番匠免公園ワークショップニュース

2023.12.16(土)第２回ワークショップ開催しました！

番匠免公園の計画案について

ゾーニング案

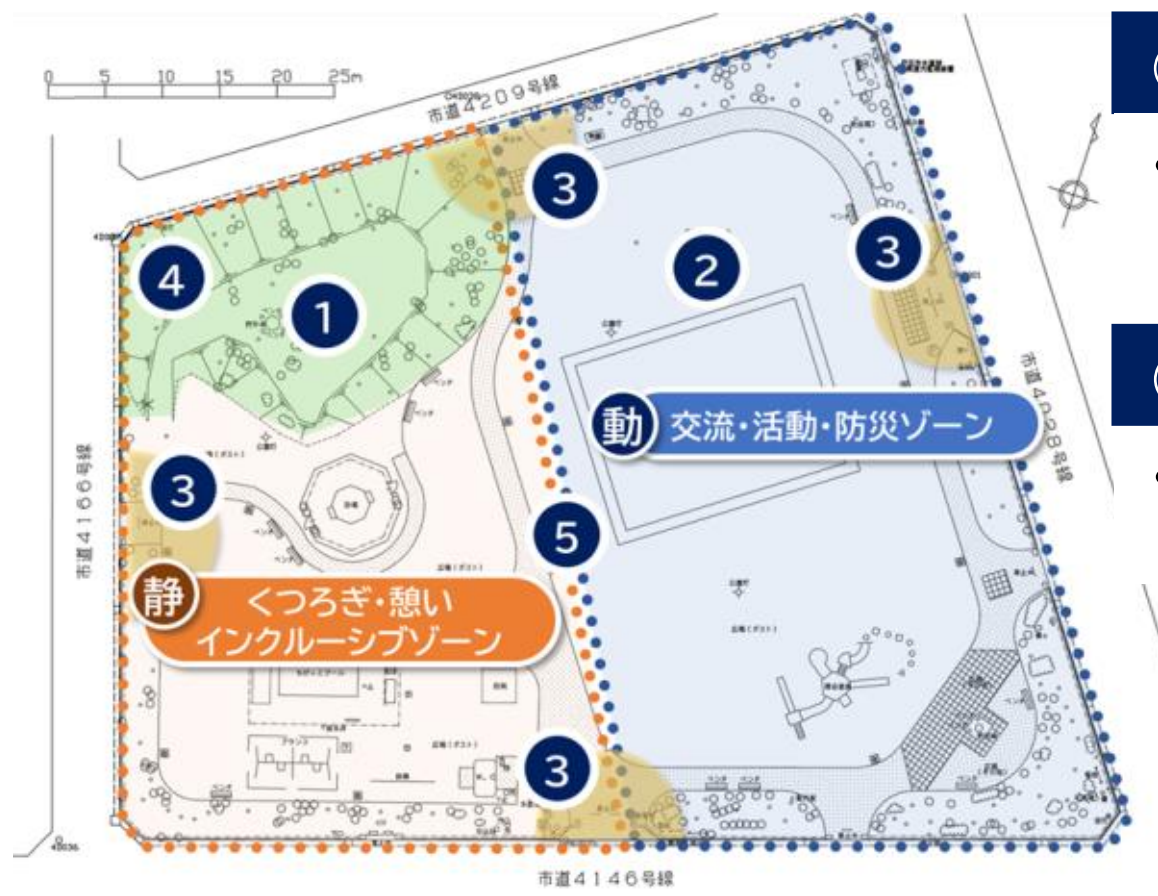
① 築山の撤去を検討

- 現在、利活用の低い築山の撤去を検討
- ある程度緑は残す。

② 利活用空間の確保

- 多世代で楽しめる利活用空間

③ 出入口の安全性の向上

- 出入口の改修(たまり場)により安全性の向上

④ 植栽の保全と整理

- 中低木を活かし(緑陰・景観)、倒木の可能性のある高木を整理する。

⑤ 周辺へ配慮した空間構成の整理

- シンボルツリーを中心に『静』と『動』の空間を整理

1班

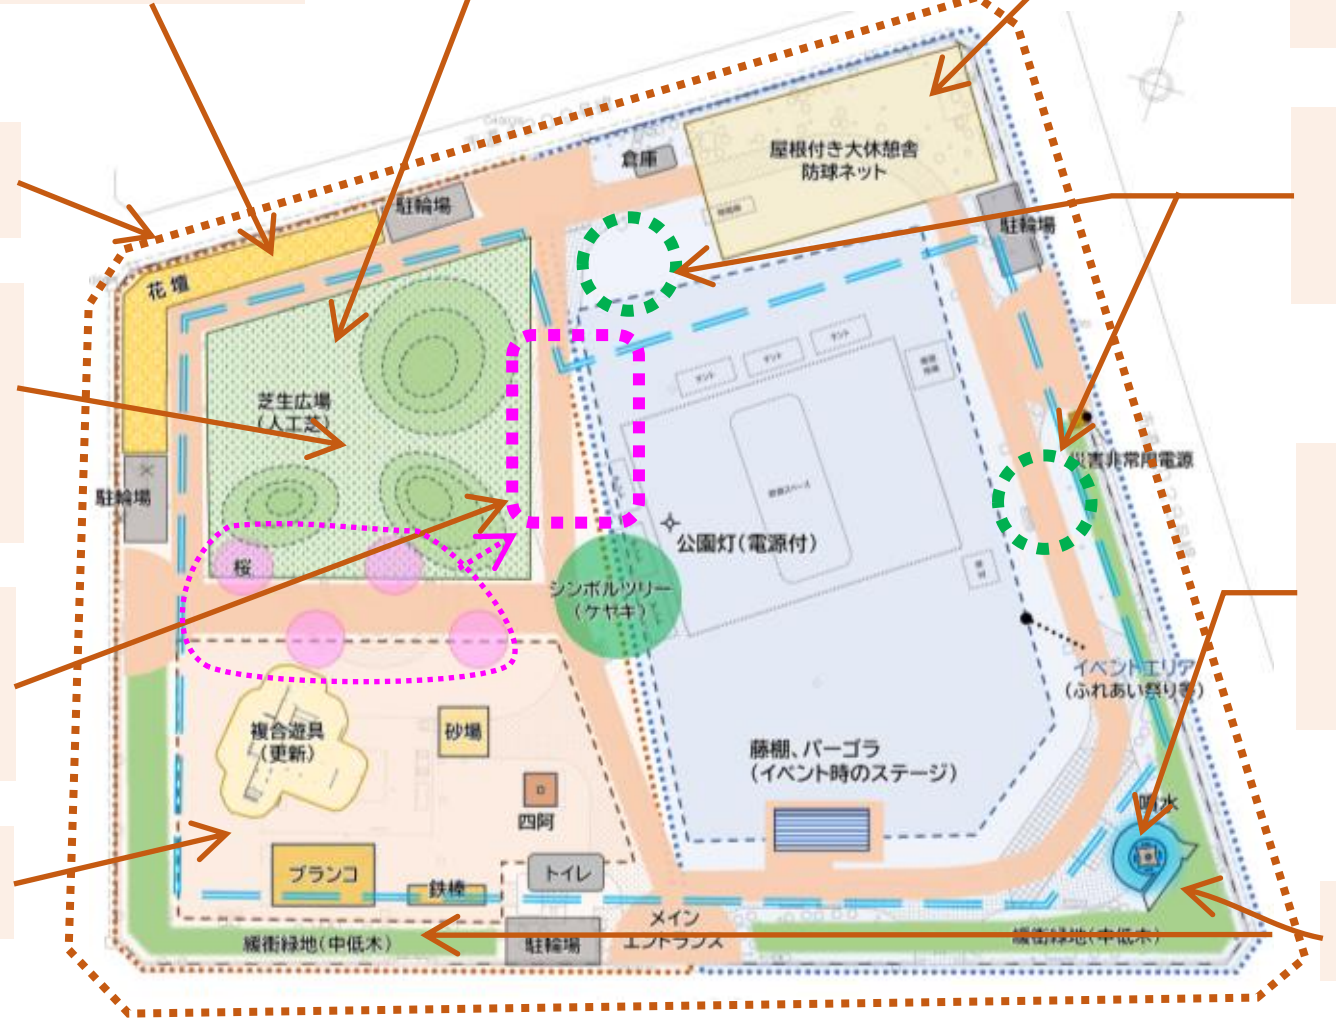
- 一部、花壇がほしい
- 既存の築山は撤去
- ・夜間は閉鎖する
  ・防音対策してほしい
- 全体のゾーン分けを見直す
- ・シンボルツリーは1本
  ・落葉対策をしてほしい
- ・芝生広場はボール遊びがしにくい仕様にする(アンジュレーション)
- ・ちびっ子プールは残す
  ・噴水は仕様によっては蚊などが発生する
- ・桜の本数は検討
  ・桜は住宅地から離す
- 遊具は集約する
- 高木は不要

2班

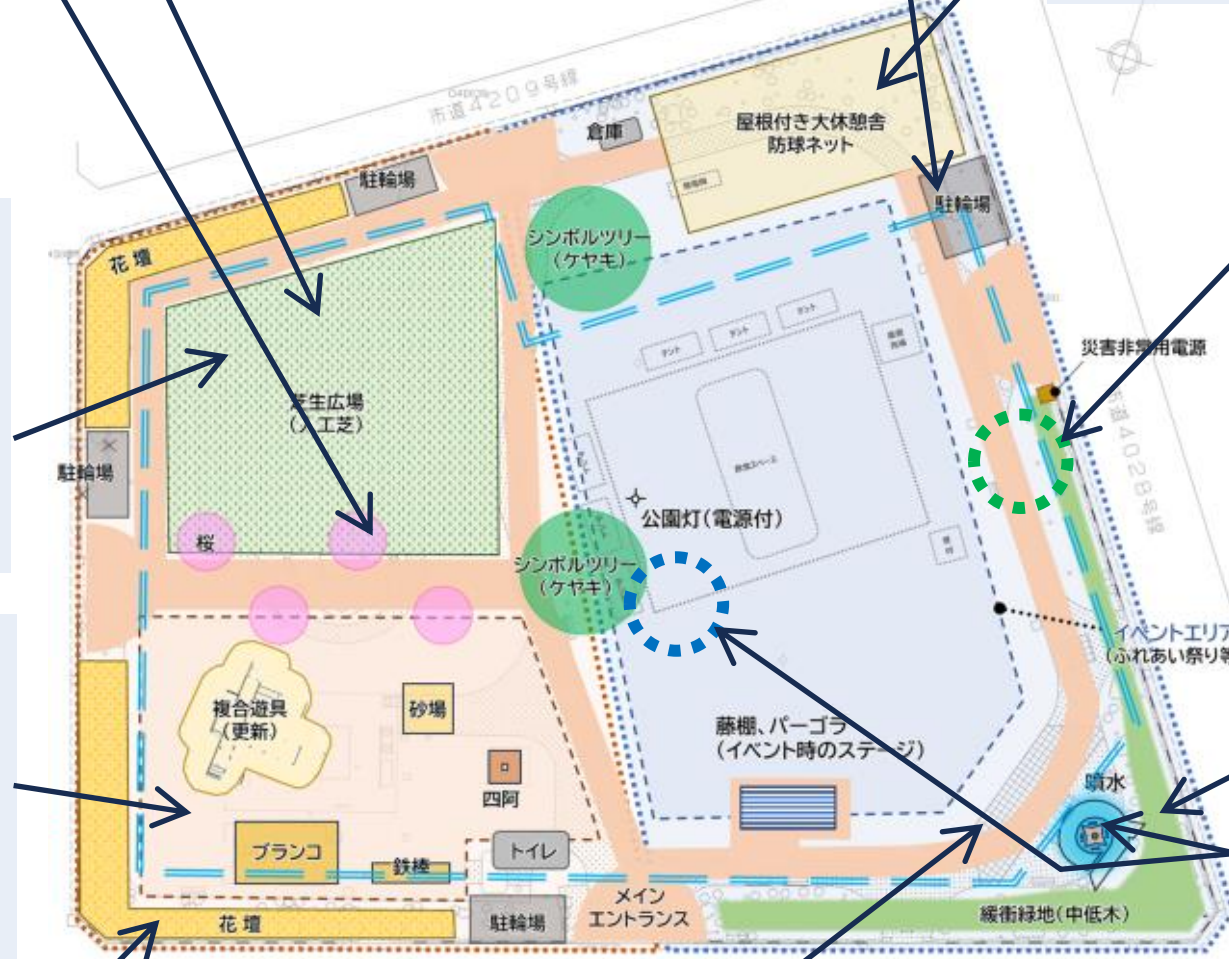
- ・既存の築山は撤去
- ・防球ネット付近の駐輪場は広く
- ・夜間は閉鎖する
  ・エリア内でスポーツ種別のすみ分けが必要
- ・桜の本数は検討
- ・道路側のシンボルツリーはいらない
  ・落葉対策をしてほしい
- ・芝生広場はお花見をするためにフラットまたは低い築山。配置は検討
  ・テーブル・ベンチがほしい
- ・高木は不要
  ・実のなる樹木は整理する
- ・遊具は集約する
  ・シーソーを復活してほしい
  ・衛生上の課題から、砂場ではなく違う遊具に替える
- ・ちびっ子プールに代わる親水施設がほしい
  ・親水施設は公園の中央に配置
- ・健康遊具がほしい
- ・花壇はたくさんほしい
